## 改善箇所説明図

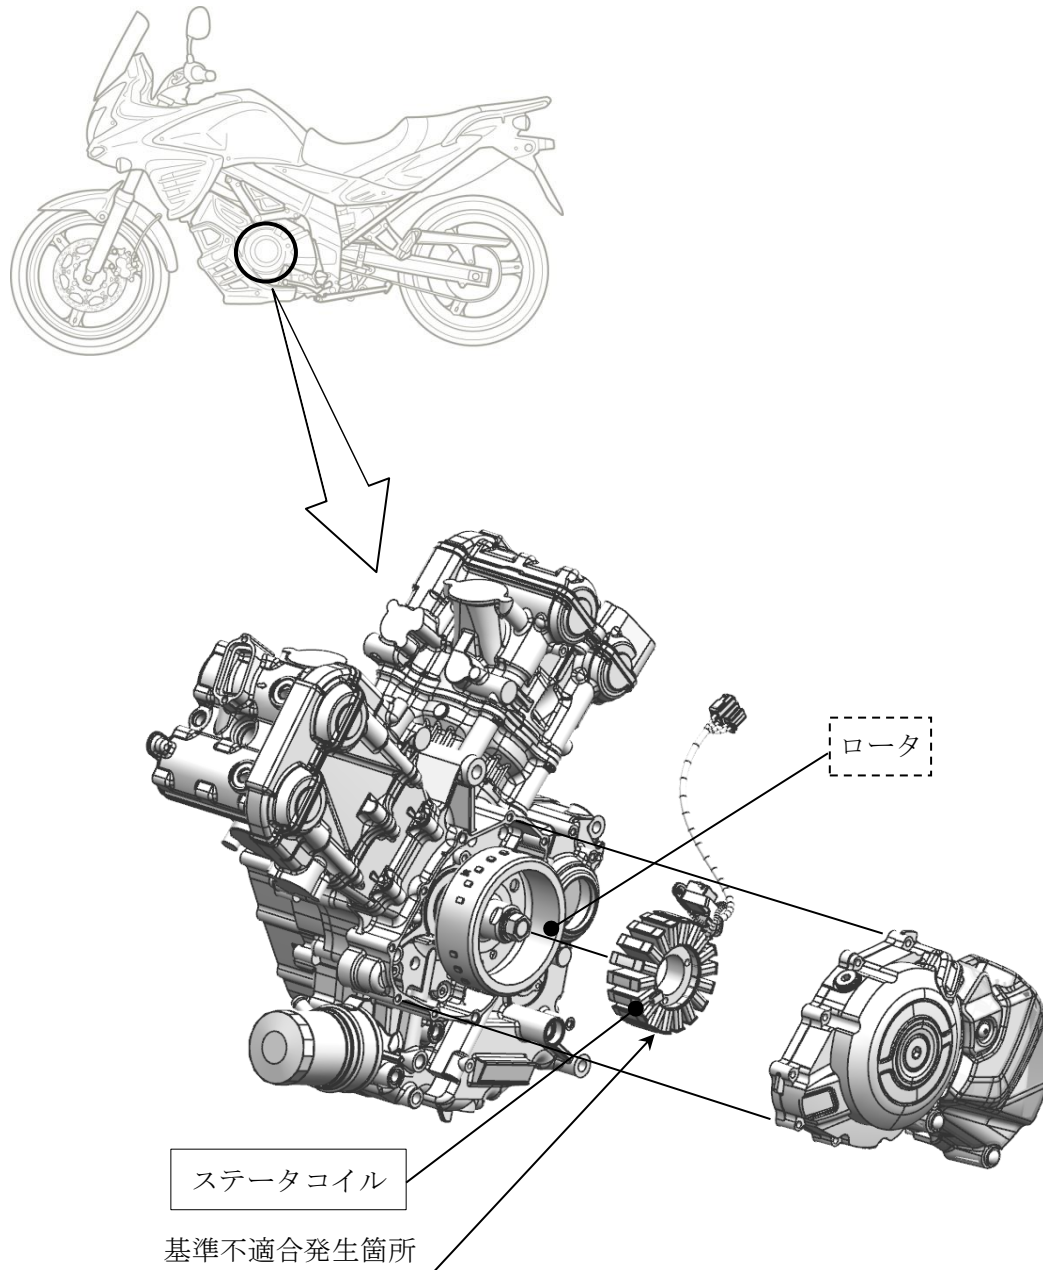
発電機において、ステータコイルの耐熱性が不足しているため、当該コイルが高温になるとコイル線被膜が損傷しコイルの一部が短絡することがある。そのため、発電量が少なくなり、そのまま使用を続けると、バッテリーが充電不足となり、最悪の場合、走行中にエンジンが停止して再始動ができなくなるおそれがある。

全車両、ステータコイルを対策品と交換する。

Vストロームについては、ステータコイルに加えロータも対策品に交換する。

識別：車わく（車台番号打刻位置付近もしくは、右側シートレール部）に緑色のシールを貼付する。
